LuK Service Info

Part Nr. 231 0021 11 – 310/310MM TGU6

TB1201

New design / Neues Design / Nouvelle conception / Nuevo diseño / Nuovo disegno

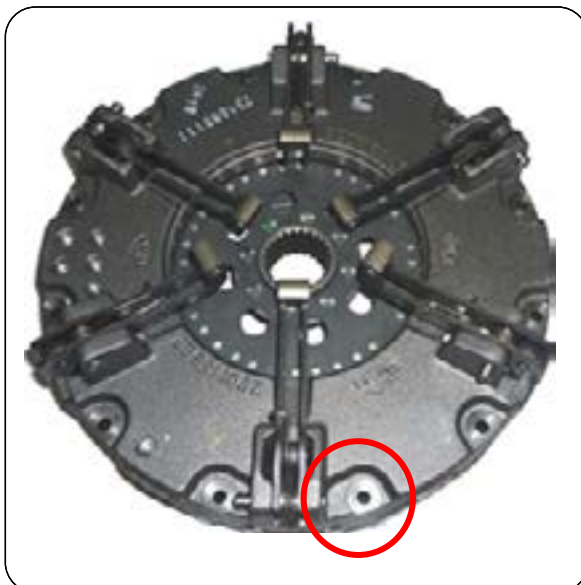
This new design utilises the latest clutch technology, using a vented housing for improved cooling and heat dispersal. Fully interchangeable with existing clutches with no modifications required to vehicle or flywheel. A new fixation bolt set 411 0195 10 12 x M8 x 1.25 x 65mm + Conical washer is supplied with new designs to accommodate the lower housing.

631 0511 19 = 231 0021 11 + 331 0053 16
